AVISO DE ESCLARECIMENTO N° 03

CONCORRÊNCIA N.º 18/2023

Pergunta 01: Sobre o detalhe que segue, prancha 2 do projeto de estrutura de madeira:

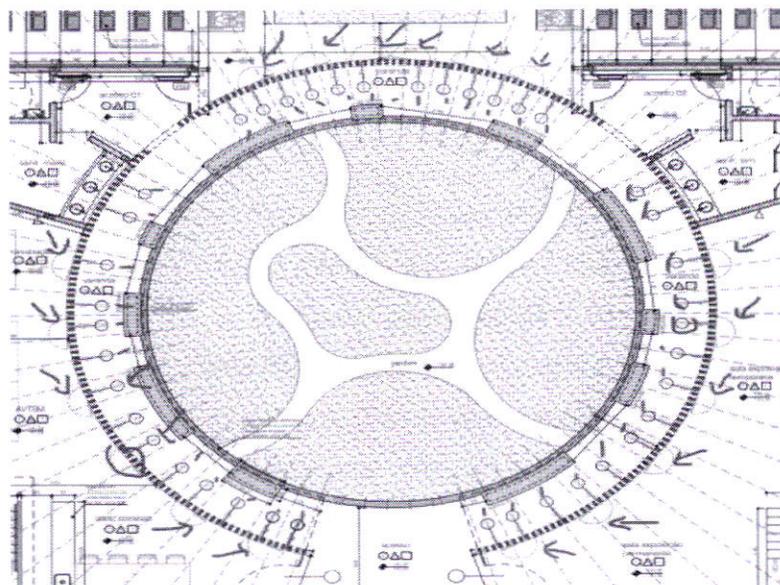
Vidro, a composição do item 2.12.2 fala em vidro de 10 mm, Item 2.7.1 fala em vidro 16 mm, prancha 402 do projeto arquitetônico especifica vidro temperado e laminado de 20 mm, e na página 8 do memorial descritivo é especificado vidro de 15 mm, visto que cada documento especifica um vidro diferente para o mesmo elemento.

Qual o vidro que será utilizado e em qual item da planilha que será pago?

Resposta 01: Foi previsto no item 2.7.1 um quantitativo de 67,23m² de vidro de 16mm (composição presente nos bancos de dados do sistema de orçamentação), valor mais próximo de vidro com espessura de 20mm.

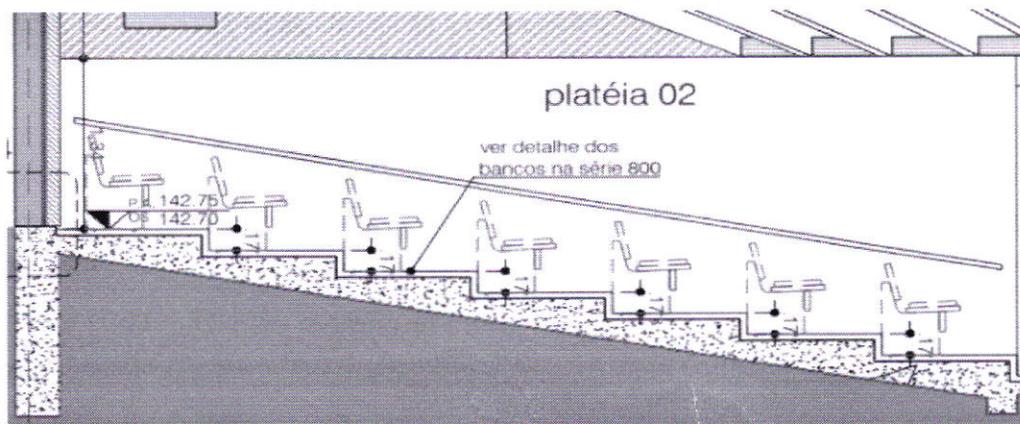
Pergunta 03: Os caixilhos, no projeto, conforme indicado abaixo em vermelho. Qual vidro? Quantos m² de vidro está previsto? Qual item da planilha orçamentária que paga este vidro?

Resposta 03: Item 2.7.2, quantidade de 92,56m².
